## 「H29小規模なリゾートホテル」の製図に関する質疑応答

図1 設備機械室(42m<sup>2</sup>)の設備機器納まり  
(設備機器の周囲1mにはメンテナンススペースを確保)

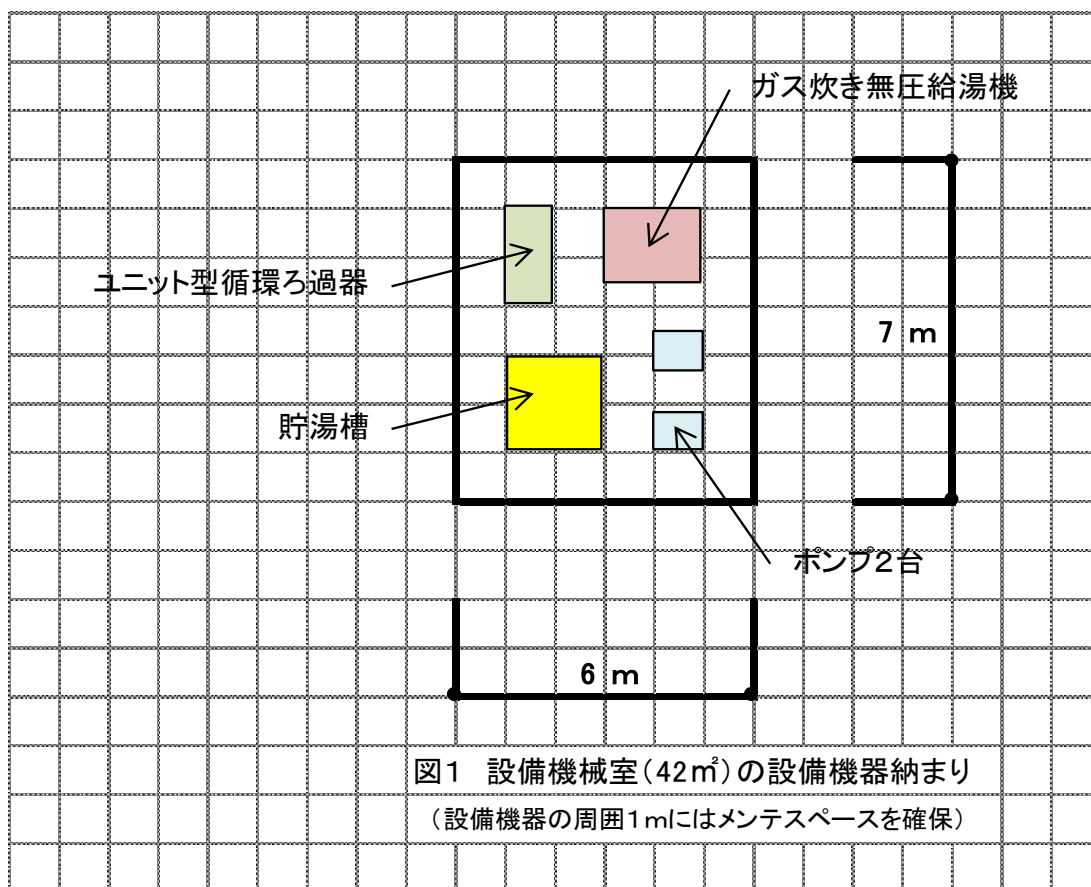
更に、この中央給湯方式と浴槽循環ろ過装置とで、1コマ(42㎡)で納まるかでは、納まるとなる(図1参照)。  
通常の浴槽循環ろ過装置は、砂ろ過器+プレート熱交換器+ろ過ポンプの組合せで20㎡程度である。  
ただし、このろ過器と熱交換器とポンプが一体となった「ユニット型循環ろ過装置」にすると、2×1×H2mで納まることとなるので、結果、図1の通り42㎡で納まる。  
⇒試験で42㎡設備機械室を採用する場合は、審査員に分かってもらうため、設備機械室42㎡の下にカッコ書きで、(中央給湯方式+ユニット型循環ろ過装置)と書いた方が良い。

注意:この図は、最小納まりを求めたものであり、製図試験としては、循環ろ過装置の機械室として約20m<sup>2</sup>、中央給湯方式(ガス炊き無圧給湯機、貯湯槽、ポンプ2台)の機械室として約40m<sup>2</sup>として方が良い。ここの解説は、**Q1解答**をご確認下さい。
